東海第二発電所 設計及び工事計画に係る説明資料
コメント回答
(地中連続壁の不具合事象の全容)

2024年6月18日
日本原子力発電株式会社

コメント①「不具合事象の全容」

●鉄筋の変形等

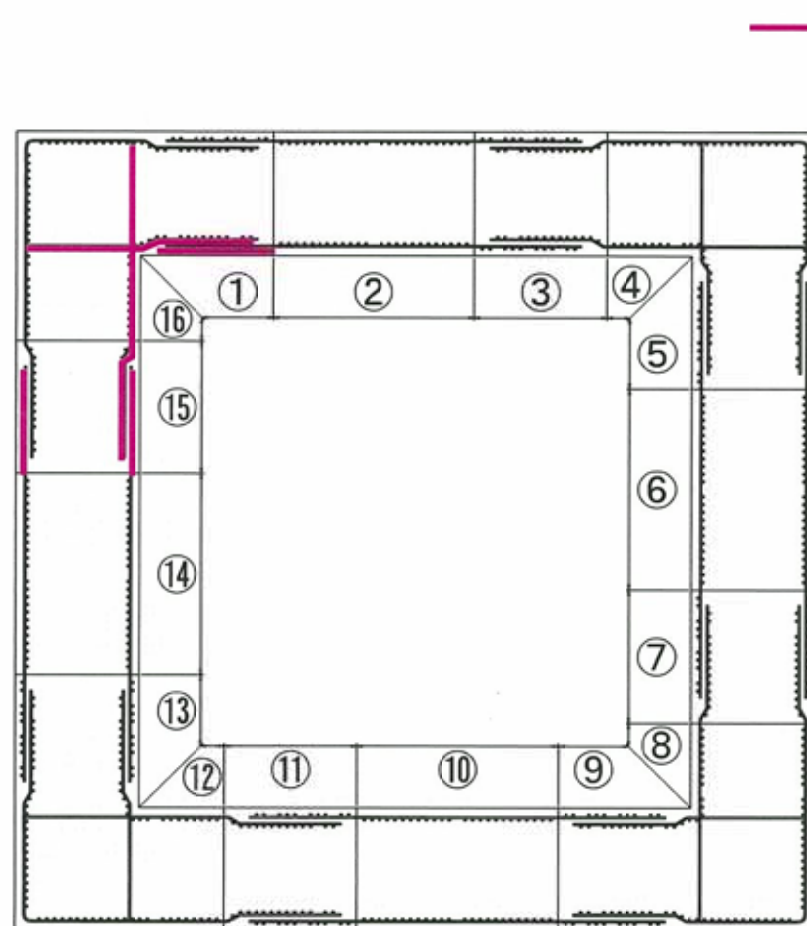
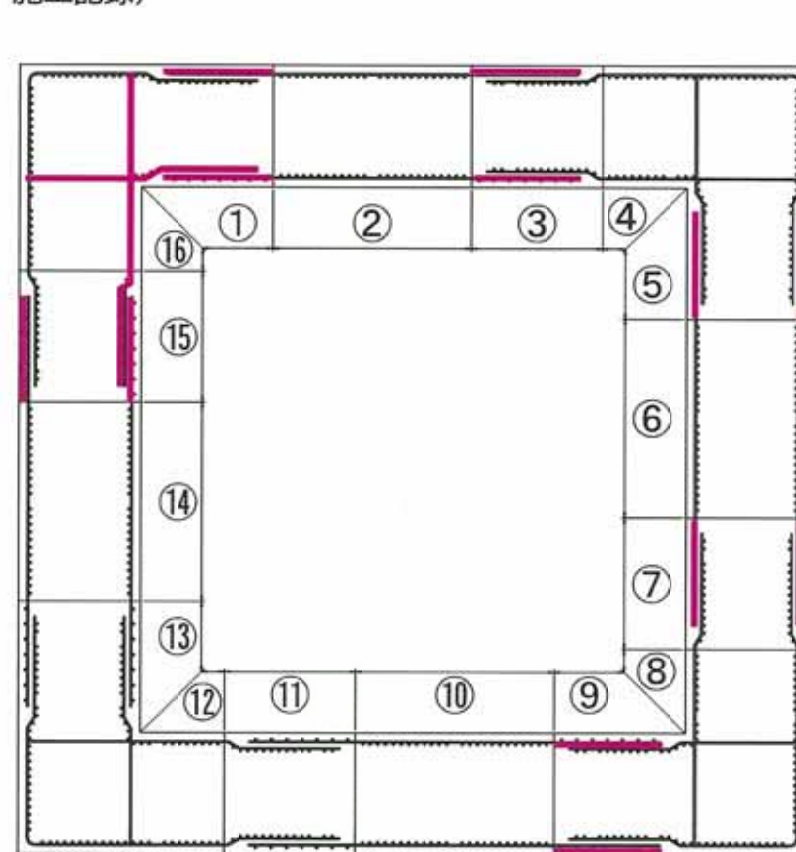
- 基準適合性を判断するために必要な調査項目を網羅的に整理し、不具合事象の全容を示すこと
- 調査結果を踏まえた既工認との相違点を網羅的に整理して説明すること

南基礎及び北基礎の水平鉄筋の変形等の範囲を以下に示す。

●構造物形状 壁厚（未充填）

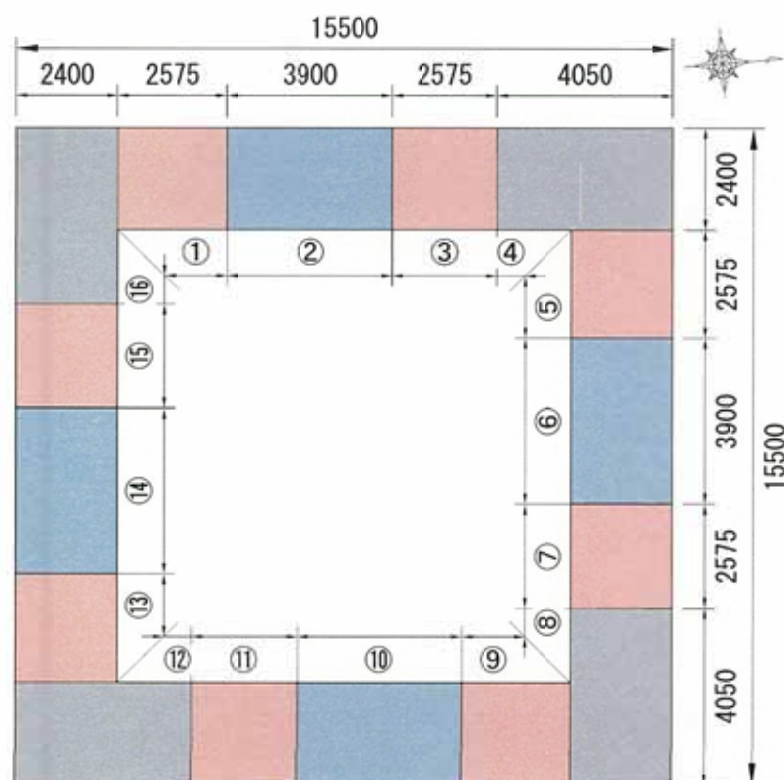
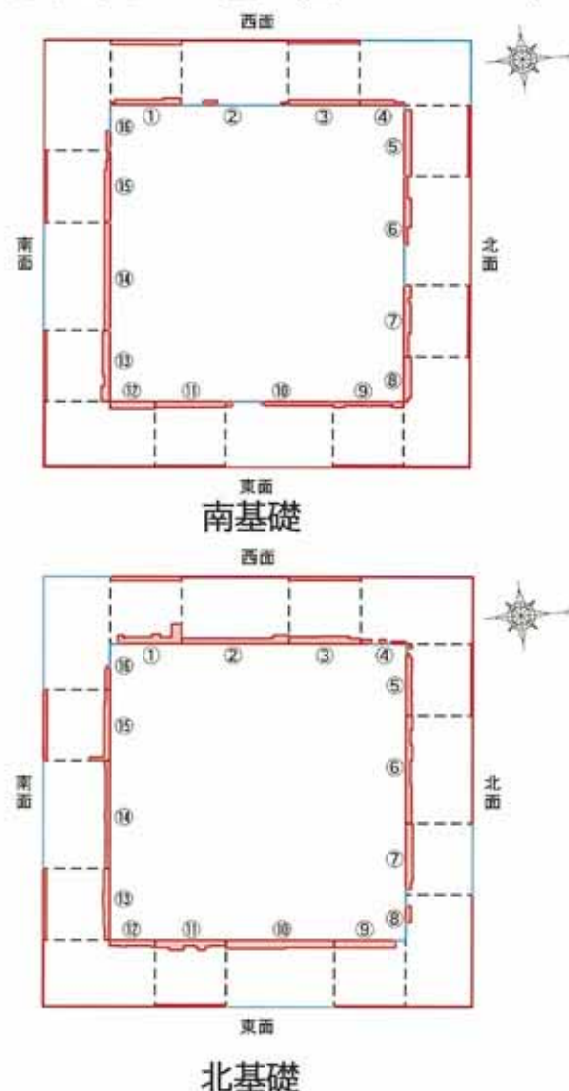
- 基準適合性を判断するために必要な調査項目を網羅的に整理し、不具合事象の全容を示すこと
- 調査結果を踏まえた既工認との相違点を網羅的に整理して説明すること

対象範囲			相違点					
			未充填の有無	最大深さ	未充填の状況	設計壁厚	補修の可否	鉄筋との一体性への影響
南基礎	中実部側	剛結継手部	有	30cm	広範囲	減	可	無（補修により対応）
		非剛結継手部	有	27cm	点在	一部区間で減	可	無（補修により対応）
	地山側	剛結継手部	有	16cm	広範囲	減	不可	有
		非剛結継手部	有	4cm	点在	一部区間で減	不可	無（最小かぶり厚さ7cm確保）
北基礎	中実部側	剛結継手部	有	70cm	広範囲	減	可	無（補修により対応）
		非剛結継手部	有	30cm	点在	一部区間で減	可	無（補修により対応）
	地山側	剛結継手部	有	15cm	広範囲	減	不可	有
		非剛結継手部	有	3cm	点在	一部区間で減	不可	無（最小かぶり厚さ7cm確保）

南基礎及び北基礎の未充填箇所（同位置の深度方向での最大値）について、既工認との相違点を下記に示す。

区画	深さ (cm)			
	南基礎		北基礎	
	中実部側	地山側	中実部側	地山側
①	25	16	70	15
②	15	3	30	3
③	20	11	27	12
④	20	0	15	2
⑤	25	10	20	7
⑥	25	1	22	2
⑦	25	9	25	0
⑧	27	3	18	2
⑨	20	8	25	4
⑩	18	1	30	0
⑪	21	5	35	7
⑫	25	4	23	2
⑬	30	10	22	12
⑭	20	0	18	0
⑮	20	11	70	15
⑯	15	1	17	0
